OMRON

プロダクト・ニュース

No.2352

視覚認識装置用シャッタカメラ 形PJLG-50-Z、-55-Zおよび付属品 生産中止のお知らせ

外形寸法

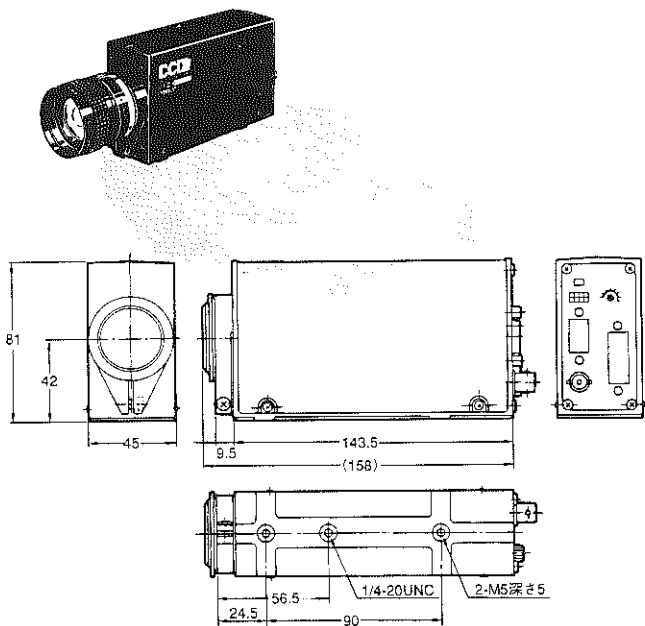
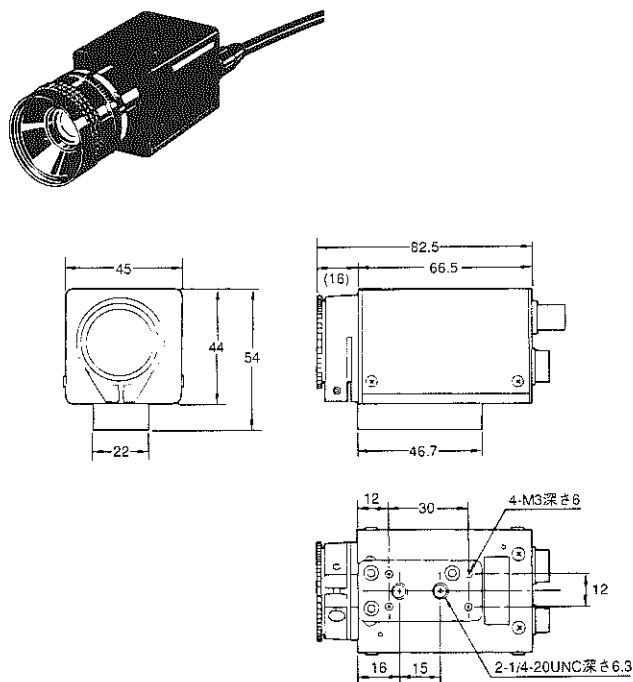
生産中止商品との相違点

形 式	本体の色	外形寸法	配線接続	取付寸法	定格性能	動作特性	操作方法
形F300-S2R	○	×	×	×	○	○	×

接続 (内部接続、端子配置)

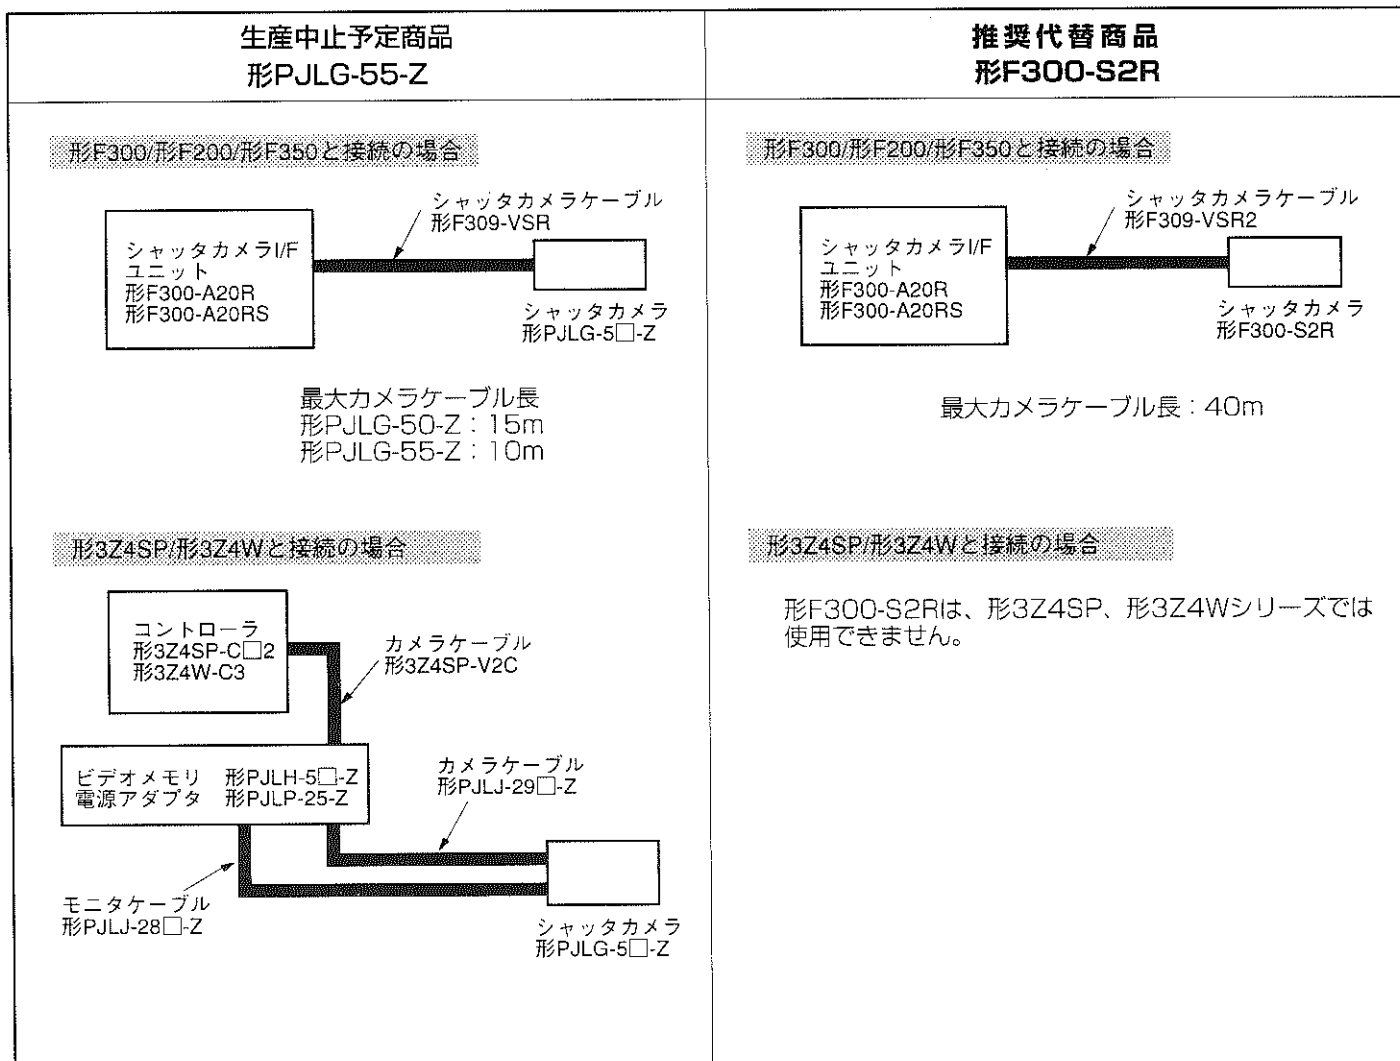
- ・シャッターカメラユニット 形F300-A20R/A20RSで '96年8月以前に製造されたものに形F300-S2Rを接続する場合は正常に画像が取り込めないため、改造が必要です。
- ・形F300-C1□シリーズのVer.2.04以前のものでご使用する場合、1/1000Sのシャッタースピードのみのご使用となります。
